PROTOKÓŁ KONTROLI

sprawdzającej przeprowadzonej w Urzędzie Miasta w Jastrzębiu Zdroju z/s przy Al. Piłsudskiego 60 44 – 335 Jastrzębie Zdrój REGON 000523689 NIP 6332216615 (akta kontroli str. 22), w którym od roku 2002 Prezydentem Miasta jest Pan Marian Janecki (akta kontroli str. 22).

Sprawdzenie wykonania zaleceń pokontrolnych i uwzględnienia uwag z kontroli problemowej przeprowadzonej od 30 lipca do 18 sierpnia 2009r. w zakresie zgodności działań organu zarządzającego ruchem na drogach z obowiązującymi przepisami w sprawach dotyczących warunków umieszczania znaków i sygnałów drogowych oraz urządzeń bezpieczeństwa ruchu drogowego.

Brak zachowania zasady lokalizacji przejścia dla pieszych umożliwiającej zatrzymanie pojazdów między przejściem, a krawędzią jezdni poprzecznej, tzn. w odległości nie mniejszej niż 5,0 m od tej krawędzi

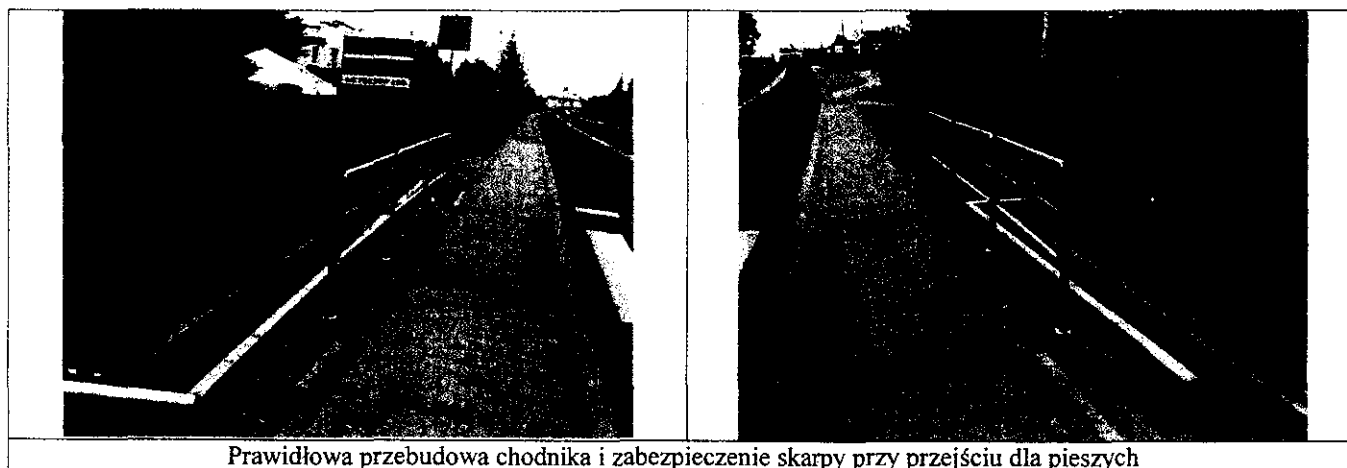
W uwagach ogólnych w protokole z kontroli problemowej zamieszczona została kwestia nieprawidłowo wyznaczonych przejść dla pieszych m.in. na skrzyżowaniu ul. Krakowskiej i Katowickiej. Kontrola sprawdzająca wykazała, iż lokalizacja tych przejść pozostała bez zmian.

Wloty podporządkowane na skrzyżowaniu ul. Katowickiej i Krakowskiej

Kontrola sprawdzająca wykazała, że przejścia dla pieszych wyznaczone niezgodnie z założeniami cyt. rozporządzenia, są jednak w dalszym ciągu odnawiane. Powyższe obrazuje prawidłowa czytelność oznakowania poziomego P – 10 tych przejść na skrzyżowaniu ul. Katowickiej i Krakowskiej, która jest widoczna na fotografiach zamieszczonych na str. 9 niniejszego protokołu.

Warunki techniczne dla prawidłowego wyznaczania przejść dla pieszych, zostały określone w zał. Nr 2 do Rozporządzenia Ministra Infrastruktury z dnia 3 lipca 2003 r. w sprawie szczegółowych warunków technicznych dla znaków i sygnałów drogowych oraz urządzeń bezpieczeństwa ruchu drogowego i warunków ich umieszczania na drogach (Dz. U. 2003 nr 220 poz. 2181 z późn. zm.). Zgodnie z p.7.8. Przejścia dla pieszych „Przejścia dla pieszych w rejonach skrzyżowań zaleca się lokalizować w miejscu umożliwiającym zatrzymanie pojazdów między przejściem, a krawędzią jezdni poprzecznej, tzn. w odległości nie mniejszej niż 5,0 m od tej krawędzi. Zasad ta dotyczy w szczególności wlotów dróg równorzędnych i podporządkowanych”.
